URGENT- NOTIFICATION D'ACTION SECURITE

Réf : Action Corrective Sécurité Terrain SAN/02/10/MBD

Objet : Le mécanisme de CPR manuel de certains modèles de lits Contoura 800 peut présenter une défaillance de fonctionnement.

Type de produits concernés : Lit de marque Huntleigh Healthcare (HNE Medical) serie 880 fabriqué entre janvier 1999 et avril 2001.

Item 4
Sur cette photo la tige de déclenchement du CPR a été tordue.

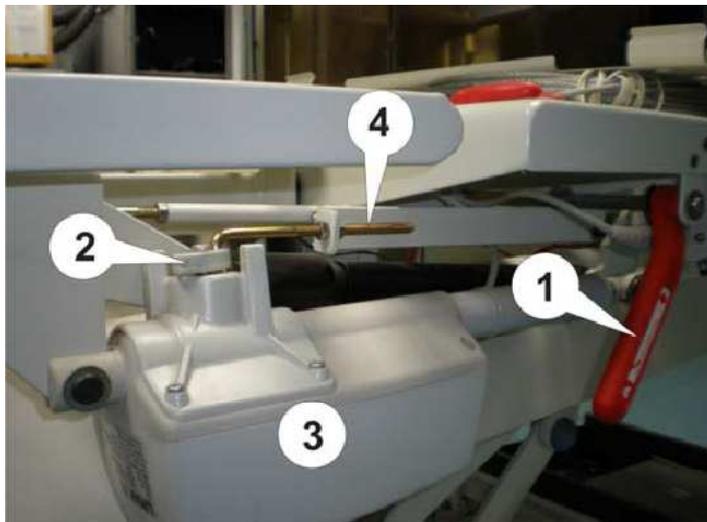
Les lits fabriqués entre janvier 1999 et avril 2001 (inclus) peuvent potentiellement avoir un mécanisme de déclenchement du CPR manuel défaillant si la poignée de déclenchement (1) a subi des forces de poussées excessives. Les dégradations peuvent être visibles sur le papillon plastique de déclenchement (2) du vérin de relèvement buste (3) ou sur la tige de réglage du déclenchement CPR (4).

Une modification de la conception du mécanisme de déclenchement du CPR a été introduite en avril 2001. Un kit de retrofit **référence 806.399** a été développé afin de permettre la modification des lits fabriqués avant avril 2001 aux dernières spécifications de conception.

La dernière conception du mécanisme de déclenchement du CPR limite l'amplitude du mouvement de la poignée CPR pour prévenir les détériorations potentielles des pièces du mécanisme de déclenchement du CPR.
